Artikel: Les résultats d'un concours d'idées pour une voie navigable reliant le Rhône au Lac de Genève

Les résultats d'un concours d'idées pour une voie navigable reliant le Rhône au Lac de Genève

Par *L. Archinard*, Ingénieur à Genève.

Fig. 2 Projet «Ruban bleu», M. J. J. Dériaz, architecte, à Genève, 2me prix. Plan de situation. Echelle 1 : 17 500 (Autorisation No. 7828 selon ACF du 3. 10. 1939)

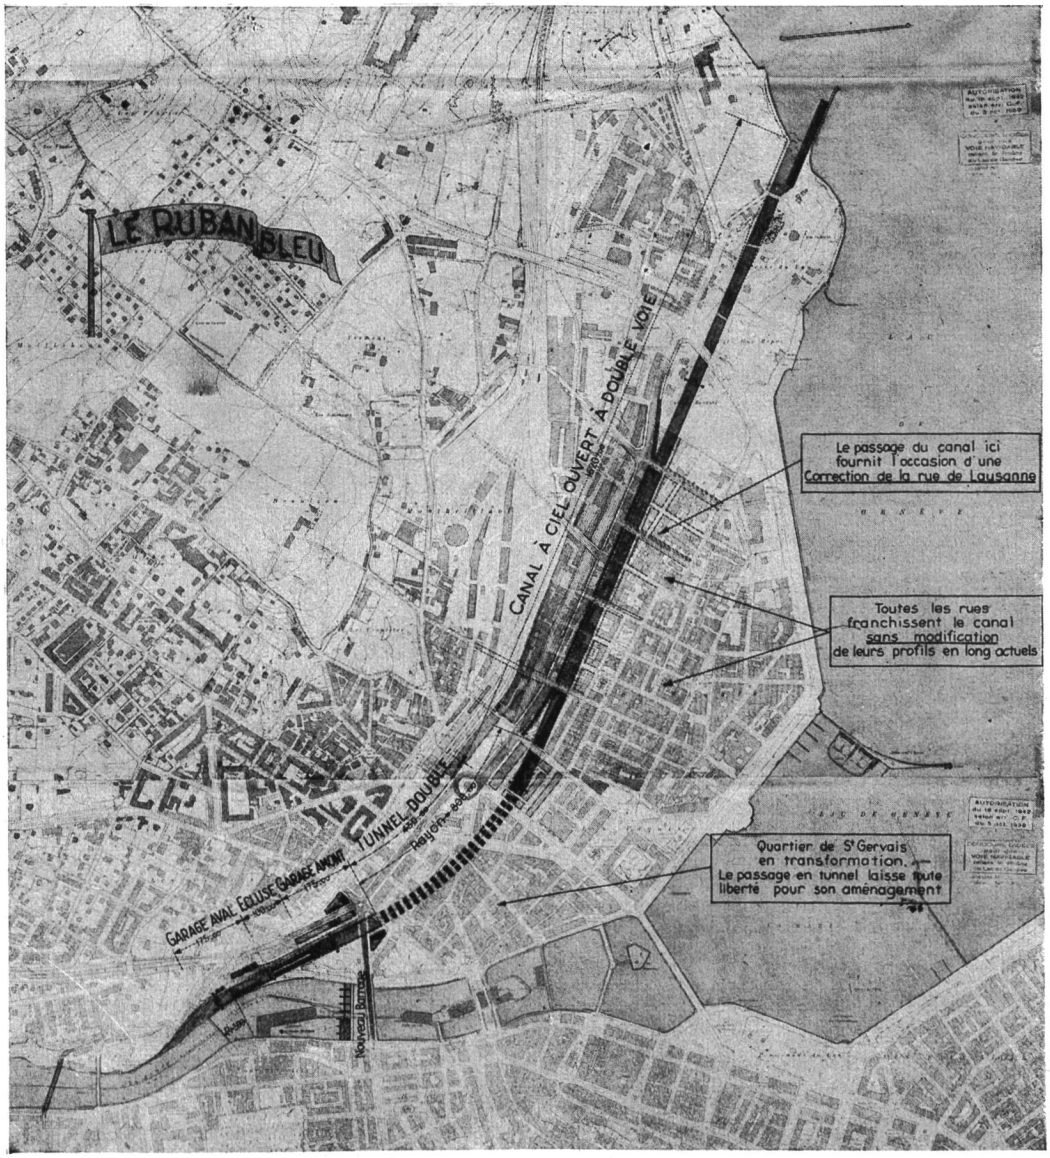
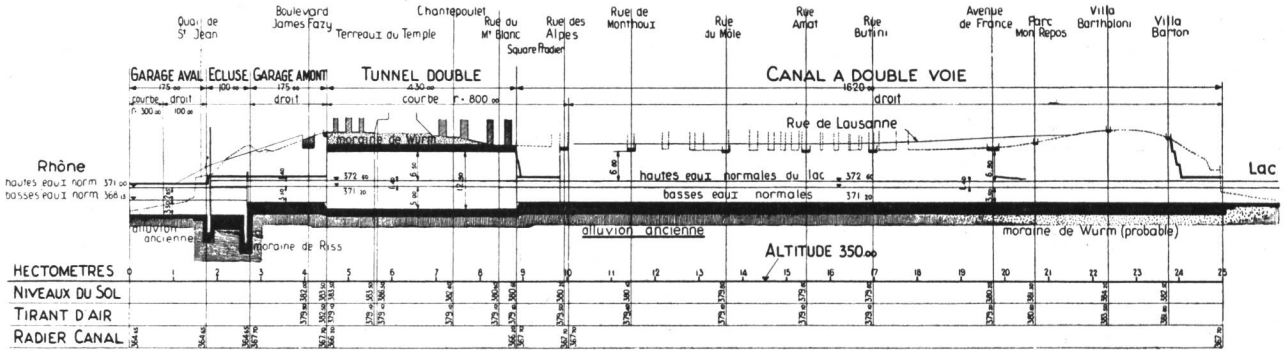
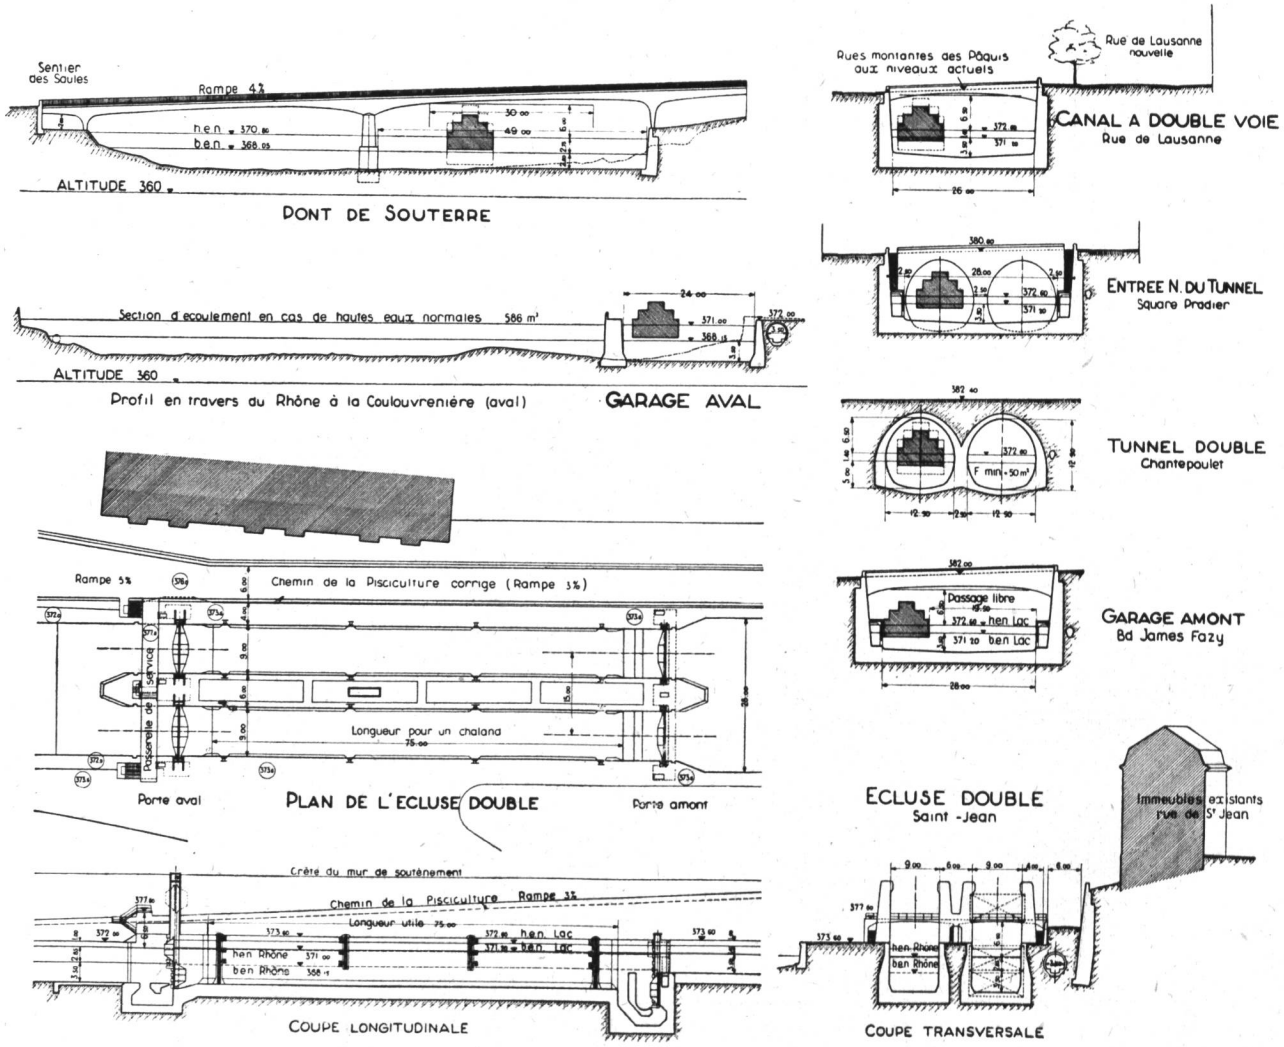
Avantages. Tracé excellent, en grande partie rectiligne (entrée et sortie du canal); écluse judicieusement placée à l'extrémité aval. Travaux à exécuter dans des terrains relativement stables sur toute la longueur du tracé. La position de l'écluse à l'aval réduit au minimum le cube des déblais et diminue le danger du drainage par le bief aval du canal.

Très favorable à la navigation et à l'exploitation, à l'exception du passage du souterrain à double section. L'entrée du canal dans le lac est protégée par une digue bien orientée.

La position du nouveau barrage et de l'usine déplacée directement à l'aval du pont de la Coulouvrenière est bien choisie; la sortie du canal dans le Rhône se fait suffisamment en aval du barrage.

Toutes les artères principales peuvent passer sur le canal sans modification de leur niveau; le canal traverse des zones où la démolition des immeubles est prévue (quartier de St-Gervais) et une région située entre les rues de Lausanne et de Berne où les constructions sont relativement de peu de valeur.

Inconvénients. Tunnel à double section, en courbe, présentant un inconvénient grave pour la navigation (ralentissement notable de la marche, ventilation ou traction spéciale).

L'auteur justifie le tunnel par des raisons d'urbanisme; cet ouvrage aurait pu être évité en poussant plus loin l'étude d'aménagement du quartier.

Considérant que les inconvénients du tunnel sont notablement plus importants que ceux du projet précédent «A.B.C.», le jury a estimé que le projet «Ruban Bleu» doit passer en deuxième rang.

Fig. 5 Projet «Article 15», M. H. Eichenberger, ing., à Zurich, MM. A. Lozeron, E. Martin et J. Erb, architectes, à Genève, 3me prix
Plan de situation. Echelle 1 : 6000. (Autorisation No. 7828 selon ACF du 3. 10. 1939)

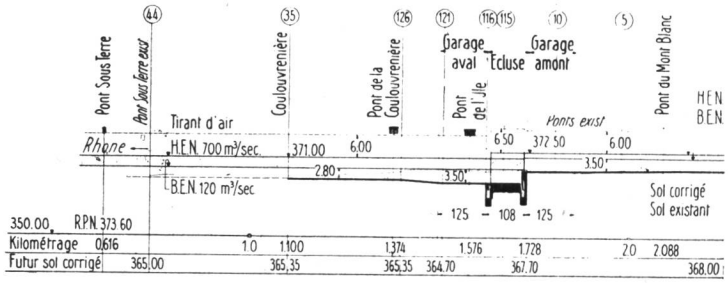
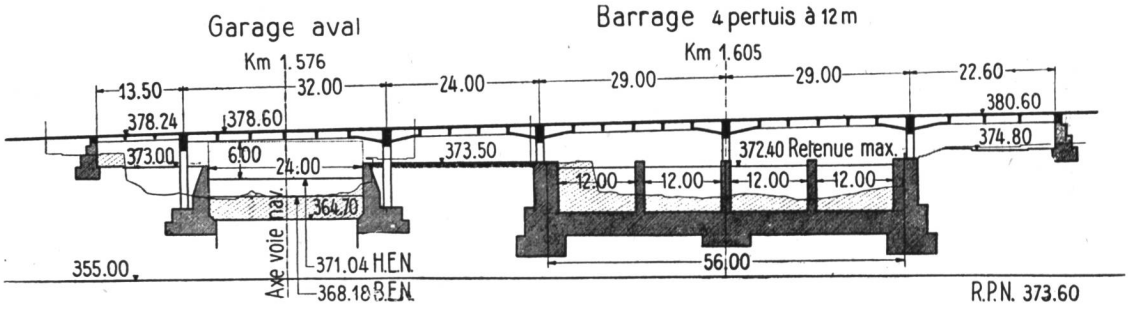
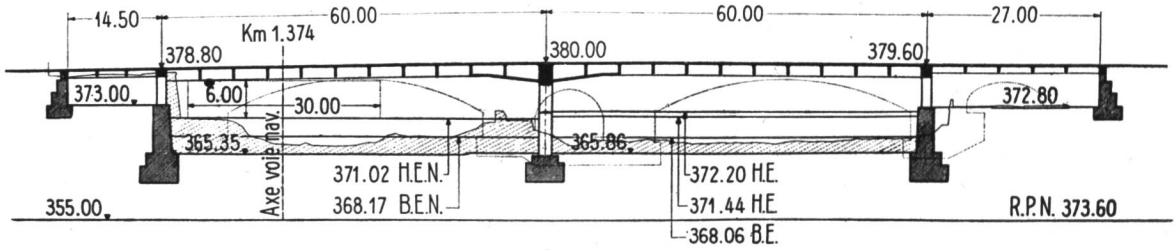
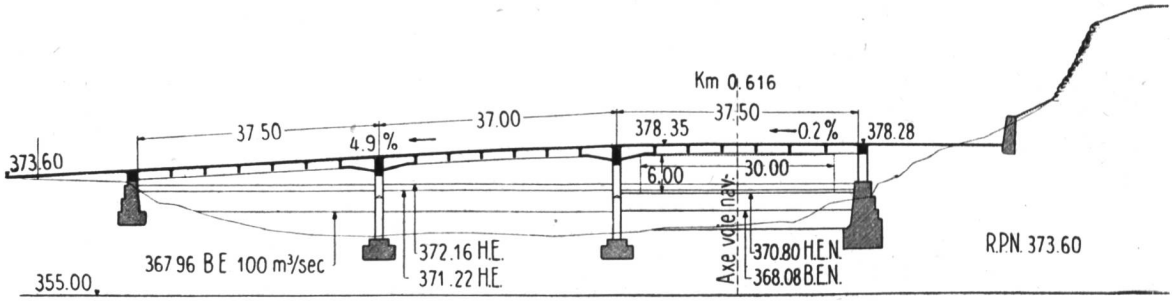
L'auteur utilise des portes d'écluse qui ne sont pas conformes à l'article 9 du programme (pièce annexe 14, chiffre 3). Considérant qu'il ne s'agit pas ici d'une «condition essentielle» au sens de l'article 34 des normes 104 S.I.A. en matière de concours de

génie civil et que, pour une écluse en pleine ville, des portes levantes seraient peu esthétiques, le jury admet le projet.

Avantages. Excellente disposition, concentration des ouvrages sur une longueur réduite. La construction des ouvrages de navigation ne présente pas de difficultés spéciales.

La navigation sur le Rhône est aussi facile à l'amont qu'à l'aval de l'écluse; aucun ouvrage n'encombre la rade.

La correction du bras droit permet l'écoulement des crues de 830 m³/sec.

La solution proposée pour l'implantation du nouveau pont de l'Ile et l'aménagement de la place Bel-Air et de l'Ile est judicieuse.

Inconvénients. L'important problème de l'accès aux ponts est difficile à résoudre. Les chalands traversent la rade.

Inconvénients inhérents à la surélévation des ponts (en dos d'âne ou à forte pente) et surélévation des quais au voisinage du pont du Mont-Blanc. Niveau bas du Rhône en aval de l'Ile, avec hauts murs de quai.

Fig. 8 Projet «Brin d'amour». M. B. Hefti, ing., Fribourg, 4me prix. Echelle 1 : 10000. (Autorisation No. 7828 selon ACF du 3. 10. 1939)

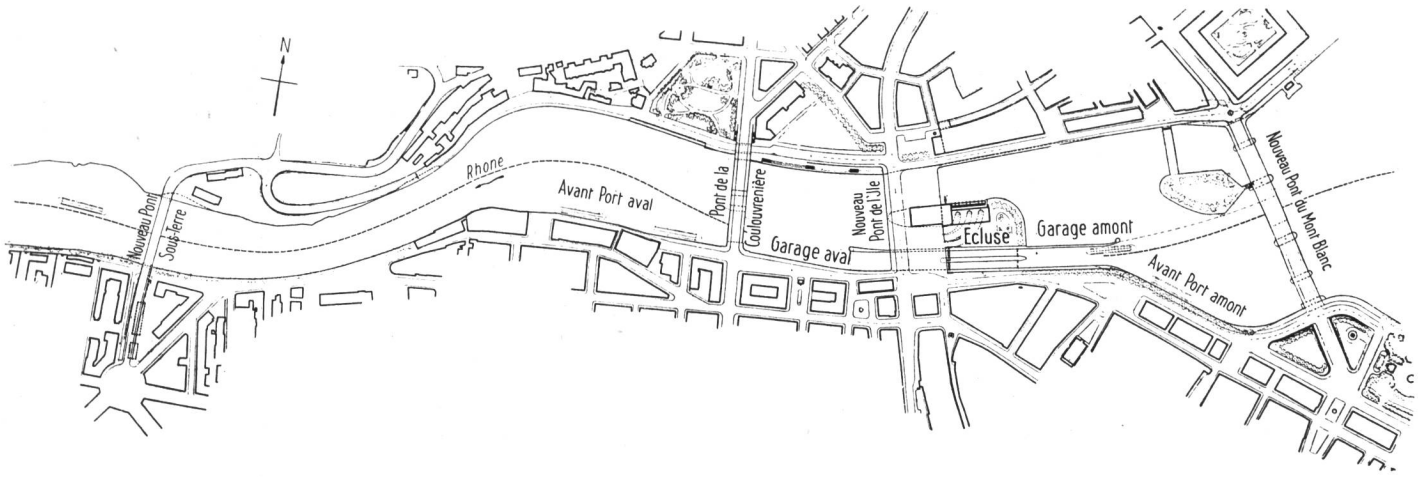
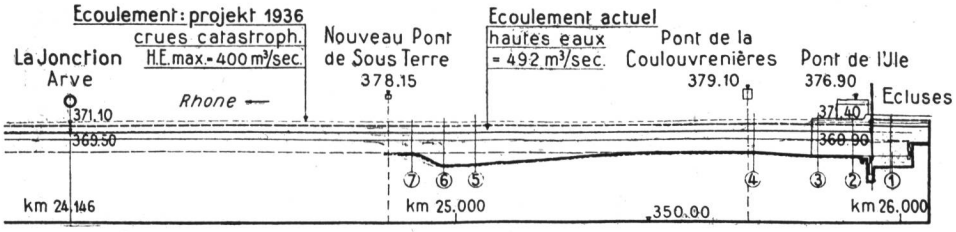
Utilisation du bras gauche pour la navigation. Une écluse à sas jumelés. Les ponts sont surélevés ou supprimés; seul le pont de la Coulouvrenière est maintenu dans son état actuel.

Usine-barrage à l'amont du pont de l'Ile reconstruit.

Suppression de tous les immeubles de l'Ile, y compris la Tour de l'Ile.

Avantages. Excellente disposition; concentration des ouvrages sur une longueur réduite. La construction des ouvrages de navigation ne présente pas de difficultés spéciales.

Navigation aisée à l'amont, moins facile à l'aval, à cause du maintien du pont actuel de la Coulouvrenière. Aucun ouvrage de navigation dans la rade.

Emplacement bien choisi pour le nouveau pont de l'Ile. Solution heureuse pour le nouveau pont de Sous-Terre et ses voies d'accès.

Inconvénients. Les chalands traversent la rade.

Bras droit resserré; mauvaise disposition du barrage; la justification de l'écoulement des 830 m³/sec. n'est pas satisfaisante. Nouvelle usine en amont du pont de l'Ile avec mauvaise entrée de l'eau, perpendiculaire à l'axe du courant, et travaux de restitution compliqués.

Pont du Mont-Blanc de forme très bombée et à grands tympans; quais en dos d'âne à chaque pont. Le pont de l'Ile et ses voies d'accès sont à trop forte pente. Situation de l'usine en pleine ville critiquable. Suppression de la Tour de l'Ile. Niveau bas du Rhône en aval de l'Ile avec hauts murs de quai.
